**Referència:** 1854

**Denominació:** Tapa 50 ml bola T-85

**Data:** 16/06/2021

**Motiu informe:** S'han fet reparacions per millorar les rebaves que tenia aquesta peça.

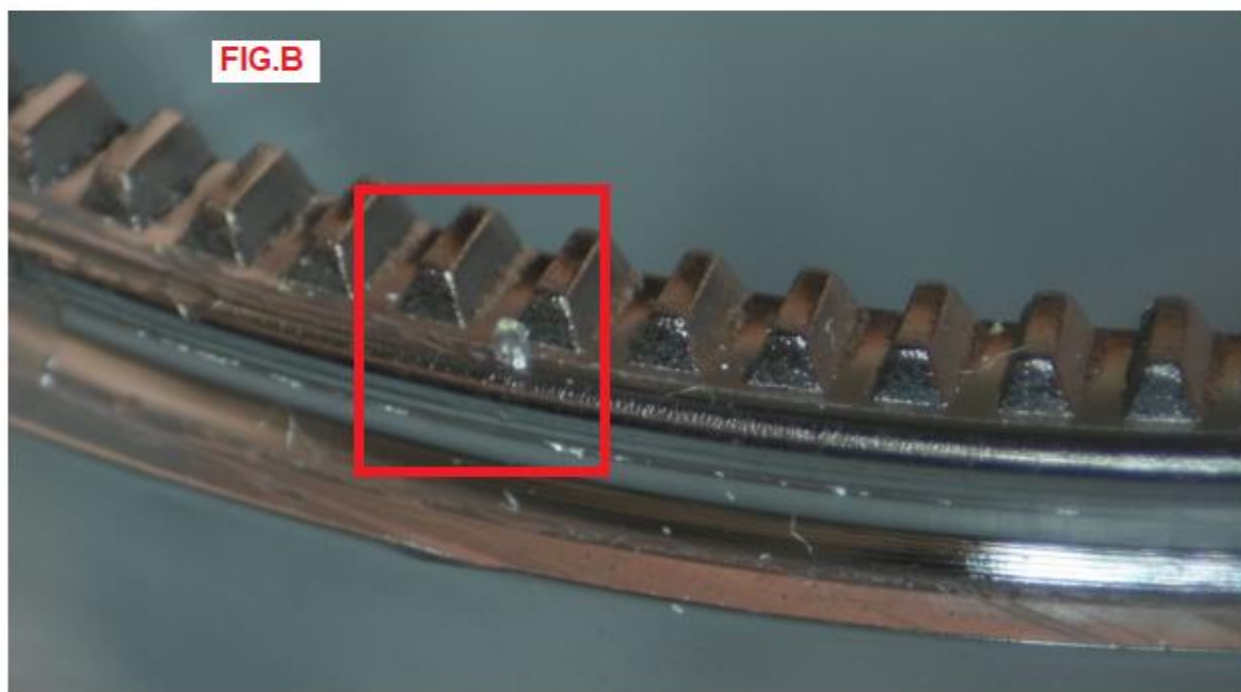
DATA SORTIDA	DATA ENTRADA	MOTIU REPARACIÓ/MODIFICACIÓ	REPARACIÓ /MODIFICACIÓ EFECTUADA
	08/06/2021		Se observan muestras y los defectos que presentan las piezas se deben en su mayoría falta de ajuste en correderas, el cierre de cuñas (Inexistentes) se encuentra con chapas soldadas en todas la cuñas de las correderas. Procedemos a mecanizar placa, construir e instalar 4 cuñas nitruradas en 1.2379 y ajustar cierre de molde. Limpiado circuitos de refrigeracion, se cambian juntas en postizos placa Nº2 Ajustamos molde y enviamos a fabrica para nueva prueba "si procede"

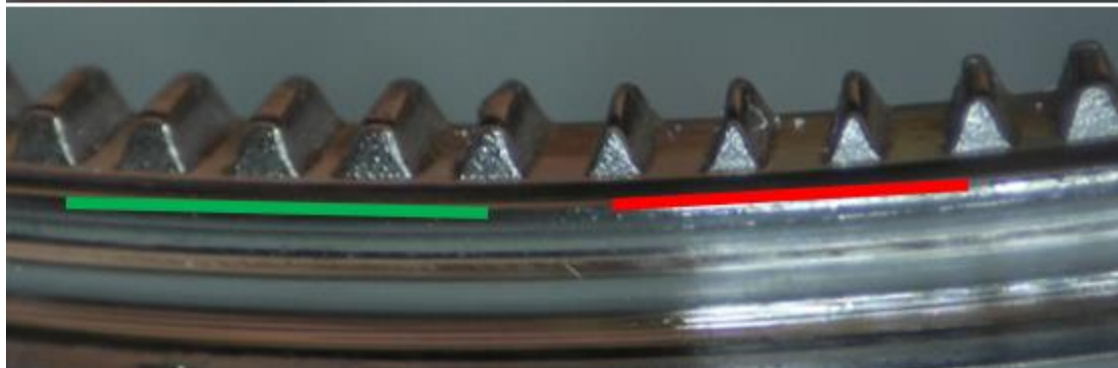
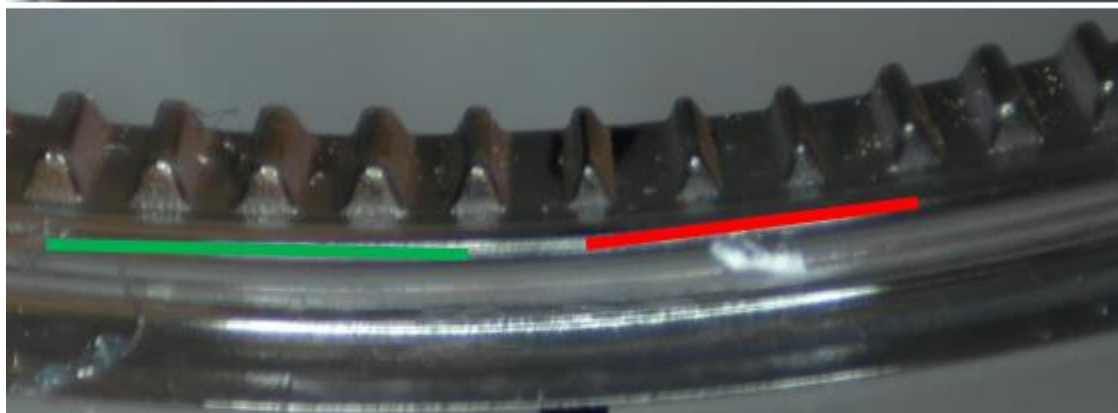
- Les rebaves han millorat, tot i que encara queda alguna petita. Amb l'exterior muntat no afecten.

- Com ja vaig informar en el anterior informe, que els dentats de les 2 figures no acaba de ser igual, i també en una mateixa tapa, hi ha dents diferents.

**CONCLUSIÓ:** Encara queda alguna rebava, i millorar els dentats. Amb muntatge no afecta, però faltaria veure en una producció, si aquesta mica de rebava que ha sortit, no va a més?
